*RESOLUCIÓN de 2 de noviembre de 2023, de la Dirección General de Sostenibilidad, por la que se formula valoración ambiental sobre la modificación del proyecto de "Transformación en regadío de 1.200 ha mediante el empleo de recursos locales de la zona regable singular de Monterrubio de la Serena". Expte.: IA23/1290. (2023063802)*

Figura 2. Comparativa de actuaciones previstas en el proyecto original y presente proyecto. Entorno de Cantador. (Fuente: Documento ambiental)

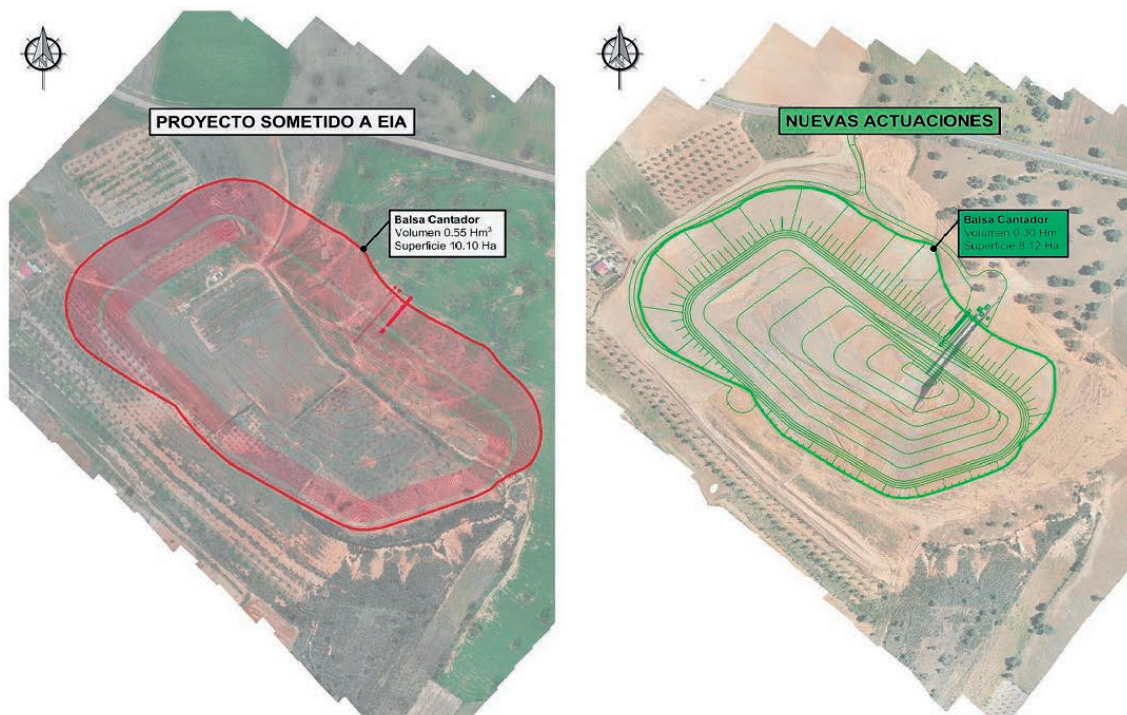
1. El volumen total acumulado de las balsas es idéntico (2,1 Hm<sup>3</sup>) pero debido a los problemas geotécnicos observados en la balsa de Cantador se han modificado los volúmenes relativos de ambas balsas. En el presente proyecto se han previsto volúmenes parciales de 1,8 y 0,3 Hm<sup>3</sup> respectivamente (antes 1,55 y 0.55 Hm<sup>3</sup>) para la balsa de Hatillos y la balsa de Cantador. La geometría relativa de las balsas difiere ligeramente respecto a los proyectos originales. Hatillos se ha recrecido ligeramente para conseguir el volumen de 1,8 Hm<sup>3</sup> y la forma e implantación de Cantador se ha reducido respecto a su diseño original.

- c. Se ha promovido la modificación en el acceso a la balsa de Cantador desde la EX211 según las indicaciones del servicio de carreteras, adaptando el acceso

CANTADOR	Proyecto Construcción	Presnete proyecto	
Cota coronación:	539.2	536.80	msnm
Cota solera media:	527.2	527.54	msnm
Cota solera máx./min:	527,61/526,79	527.84/527.15	msnm
Cota umbral aliviadero:	537.50	535.48	msnm
Cota punto más bajo cimentación exterior	513.70	514.882	msnm
Altura presa (1):	25.20	21.95	m
Altura útil de agua:	7,7	8.25	m
Nivel Máximo balsa Normal, NMN:	537.50	535.40	msnm
Volumen NMN	562,478.01	296,321.66	m3
Pendiente mínima solera	0,5	0,5	%
Talud exterior / interior	2H / 1V	3H/1V exterior 2H/1V interior	
Ancho total camino de coronación	5	5	m
